U-1.462.14.2023.2.TS

Dotyczy: Przetargu nieograniczonego na roboty budowlane: „Rozbudowa drogi wojewódzkiej nr 584 polegająca na rozbiórce istniejącego mostu w miejscowości Osmolin w km 3+946 drogi wojewódzkiej nr 584 i budowie nowego obiektu inżynierskiego wraz z dojazdami w niezbędnym zakresie – nr postępowania 262/23.

# dylatacja w obrębie jezdni

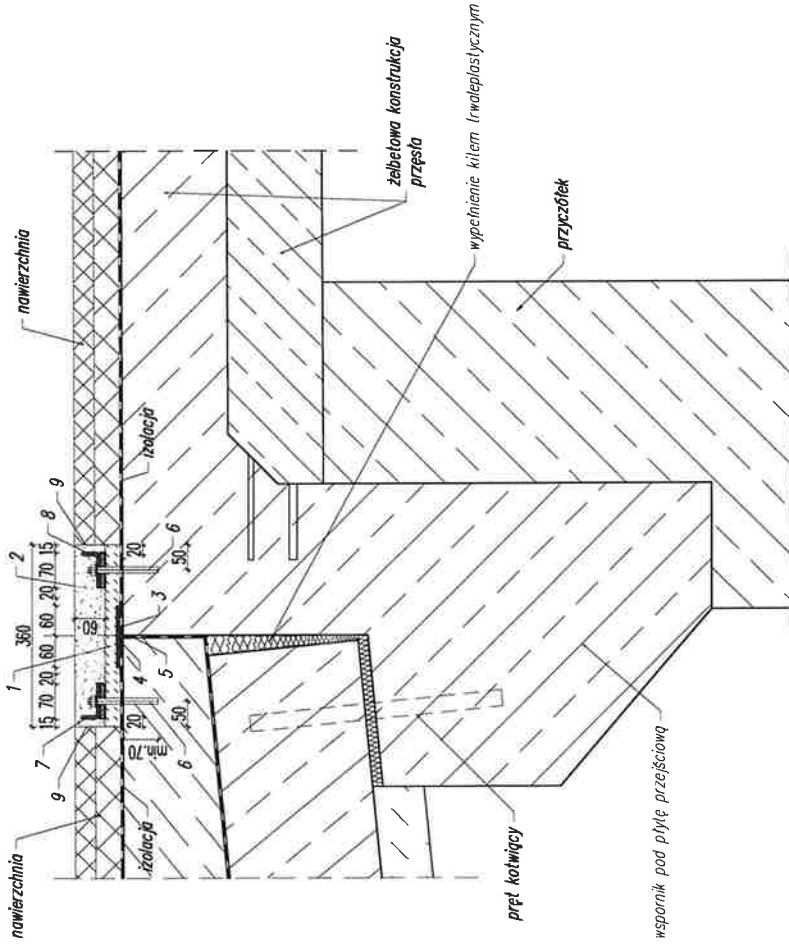
**Pytanie nr 28:** Zwracam się z prośbą o doprecyzowanie typu dylatacji. Zgodnie z SST jest dylatacja poliuretanowa, dokumentacją rysunkową - dylatacja bitumiczna, a w przedmiarze widnieje dylatacja "polimerowa"

**Odpowiedź:** Należy zastosować dylatację polimerową. Szczegółowe rozwiązania urządzenia dylatacyjnego pokazano na załączonym rysunku.
